リコール届出一覧表

リコール届出日：平成29年2月14日

リコール届出番号	外-2436	リコール開始日	平成29年 2月15日
届出者の氏名又は名称	ジャガー・ランドローバー・ジャパン 株式会社 代表取締役 ハンソン・マグナス・ユタカ	製作国：英国 製作者名： ジャガー・ランドローバー・リミテッド 問い合わせ先： ランドローバーお客様相談室 0120-922-992	
不具合の部位（部品名）	制動装置（ブレーキ ホース）		
基準不適合状態にあると認める構造、装置又は性能の状況及びその原因	フロントブレーキホースの耐久性が不足しているため、繰り返しハンドル操作を行うこと、ブレーキホースに亀裂が入ることがある。そのため、そのままの状態で使用を続けると、ブレーキホースが裂けてブレーキフルードが漏れ、最悪の場合、フロントブレーキが失陥し、制動距離が長くなるおそれがある。		
改善措置の内容	全車両、左右のフロント ブレーキ ホースを対策品と交換する。		
不 具 合 件 数	0 件	事 故 の 有 無	なし
発 見 の 動 機	本国メーカーからの情報による。		
自動車使用者及び自動車分解整備事業者に周知させるための措置	<ul style="list-style-type: none"> ・使用者： 電話又はダイレクトメールで通知する。 ・自動車分解整備事業者： 日整連発行の機関誌へ掲載する。 ・改善実施済車には、運転席側ドアロックストライカー付近に外-2436のステッカーを貼付する。

改善箇所説明図

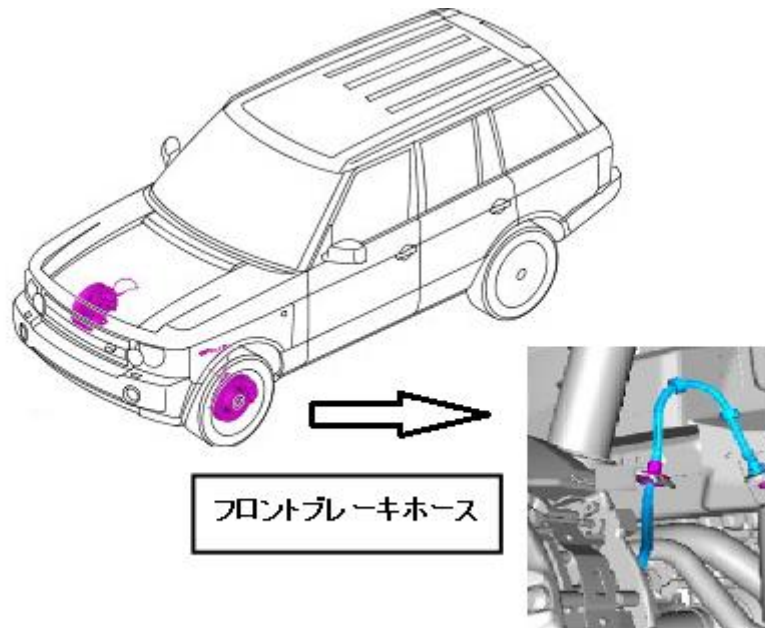
基準不適合発生箇所

フロントブレーキホースの耐久性が不足しているため、繰り返しハンドル操作を行うこと、ブレーキホースに亀裂が入ることがある。そのため、そのままの状態で使用を続けると、ブレーキホースが裂けてブレーキフルードが漏れ、最悪の場合、フロントブレーキが失陥し、制動距離が長くなるおそれがある。

改善の内容

全車両、左右のフロント ブレーキ ホースを対策品と交換する。
